AMPLIACIÓN DE INFORMACIÓN N°1

ESTUDIO DE IMPACTO AMBIENTAL CATEGORÍA II -
PROYECTO INMERSO
PROMOTOR: NW PROP.CO. 1., S.A.

CORREGIMIENTO DE ORIA ARRIBA, DISTRITO DE PEDASÍ
Y PROVINCIA DE LOS SANTOS

El presente documento responde a la solicitud de ampliación del Estudio de Impacto Ambiental “PROYECTO INMERSO”, de la cual NW PROP.CO-1, S.A. fue notificada el 12 de julio de 2023, por medio de la nota DEIA-DEEIA-AC-0115-2006-2023 del 20 de junio de 2023.

Figura 3. Ubicación de Puentes en el polígono

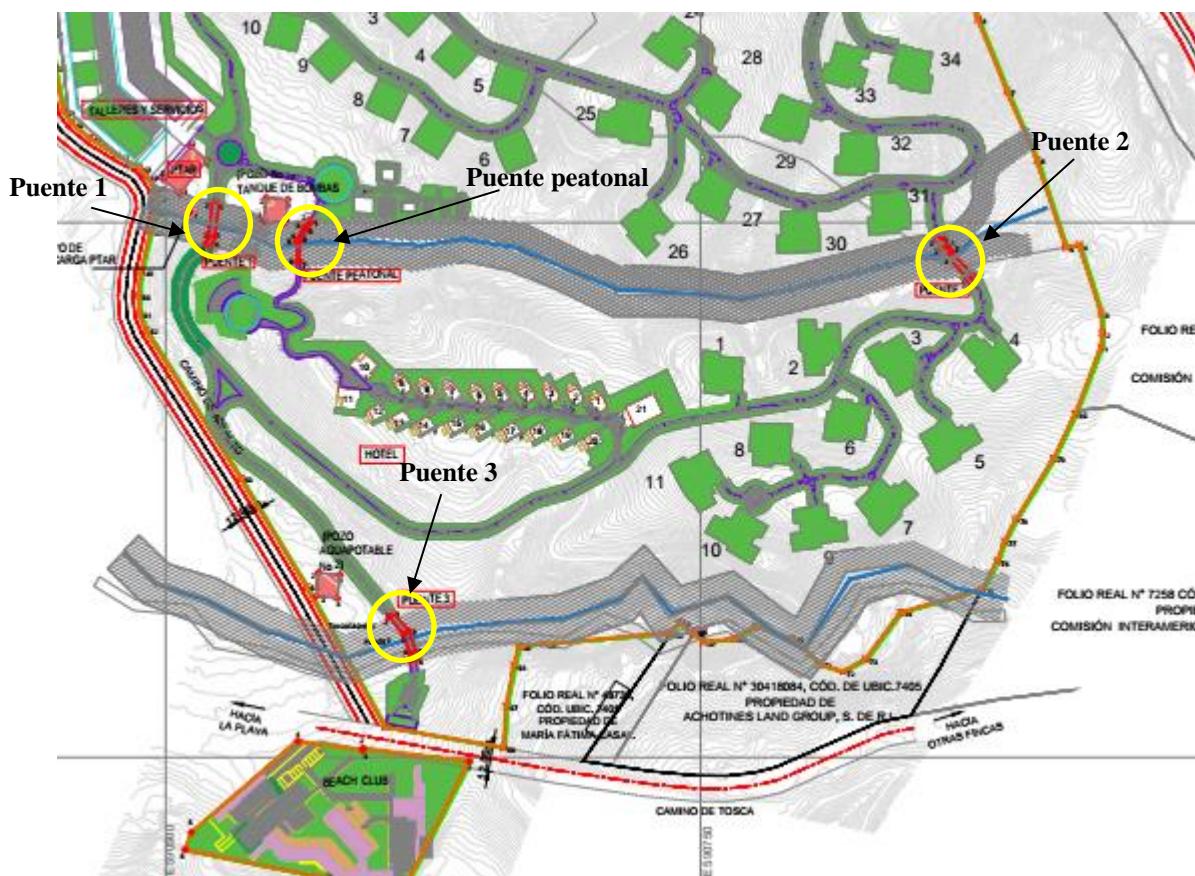
- a. Aclarar si el alcance del proyecto contempla la construcción de puentes.
- b. En caso de ser afirmativa la respuesta, se debe indicar la cantidad de puentes a construir, coordenadas de ubicación, dimensiones, presentar plano del proyecto incluyendo los puentes.

En el Anexo I, está la información del dimensionamiento de los puentes y en el Anexo B en el Plano Conceptual del proyecto se presenta la ubicación de estos dentro del polígono del proyecto.

Figura 7. Distancia del proyecto a la playa

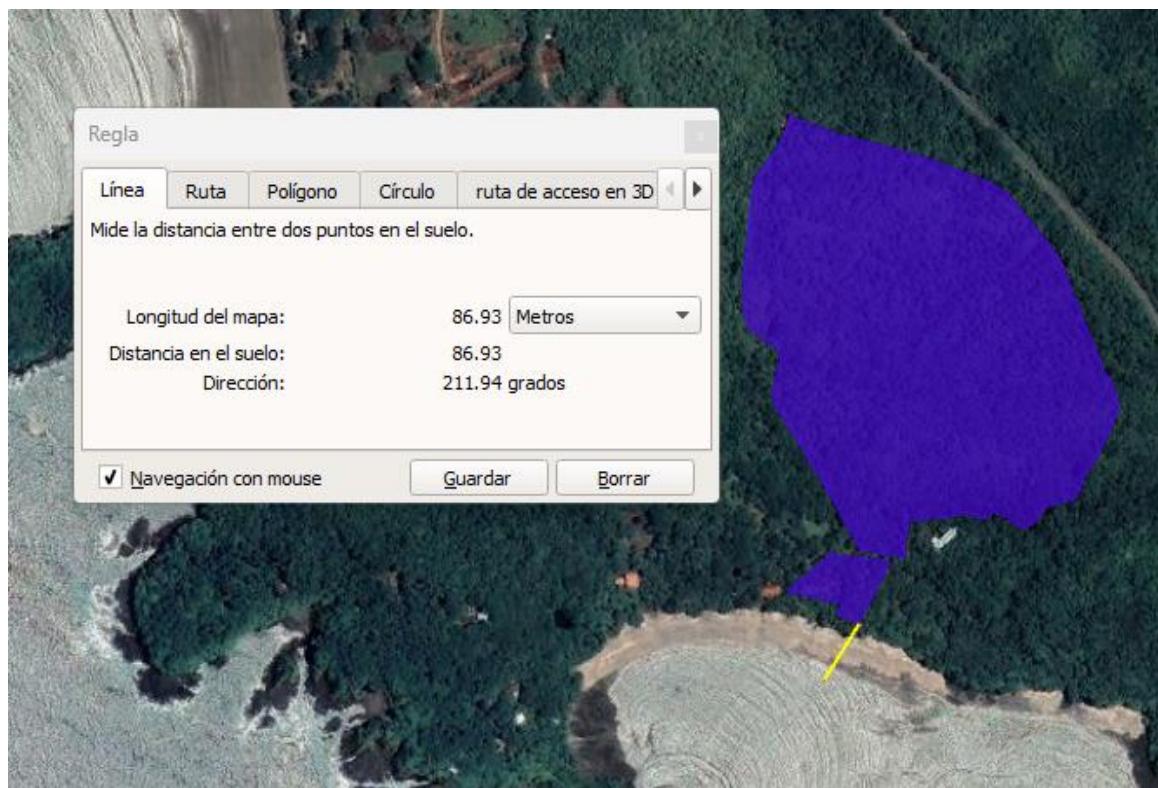
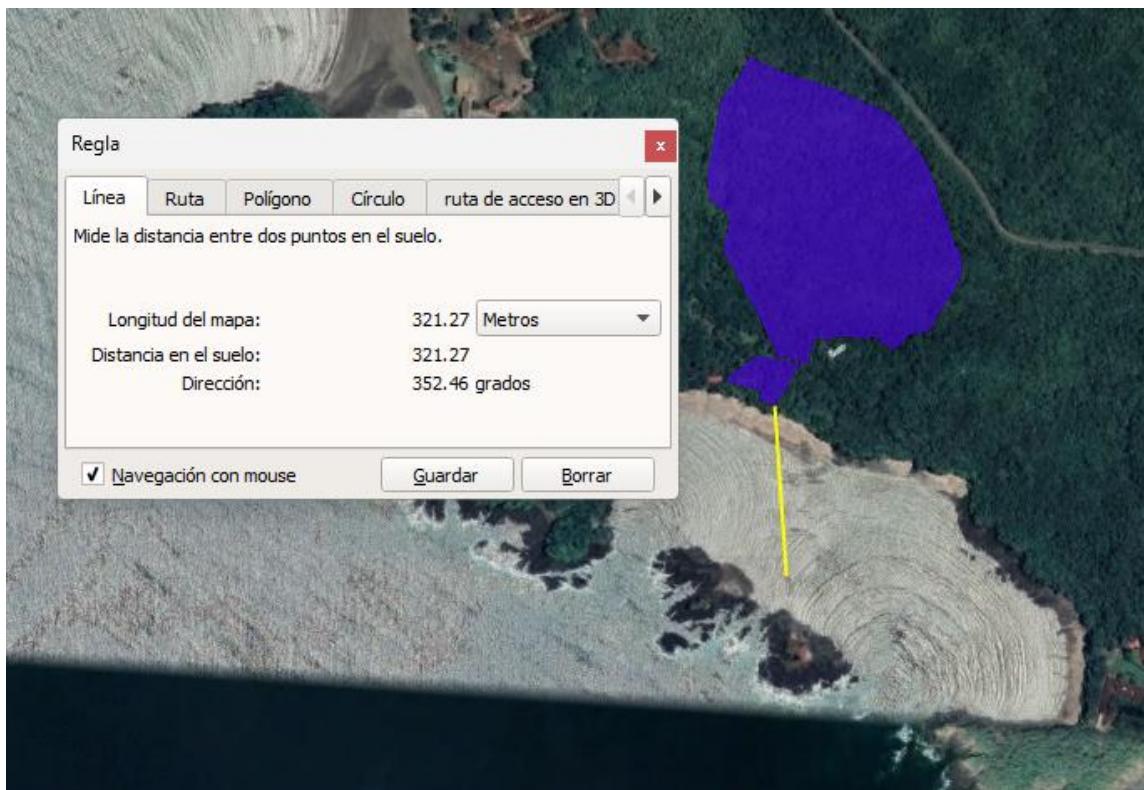
- Se deba plasmar, inclusive un mapa, la distancia (metros lineales) de la ejecución del proyecto a la playa, a la bahía de Achotines, para ver qué medidas de mitigación se deben establecer contra la erosión, por el movimiento de tierra que pueda afectar cualquier tipo de hábitat de especies marino-costeras.
- Indicar que tipo de medidas y planes turísticos se podrían desarrollar para evitar la afectación de los corales y la biodiversidad de especies existentes en la playa de la bahía Achotines.
- Indicar las medidas para disminuir el impacto de la luminosidad en los procesos de desove de tortugas marinas que se da, en la bahía de Achotines.

Punto 1: Las distancias del proyecto en ejecución en su punto más cercano a la playa es de 86.93 metros lineales y la distancia a la Bahía Achotines es de 321.27 metros lineales.
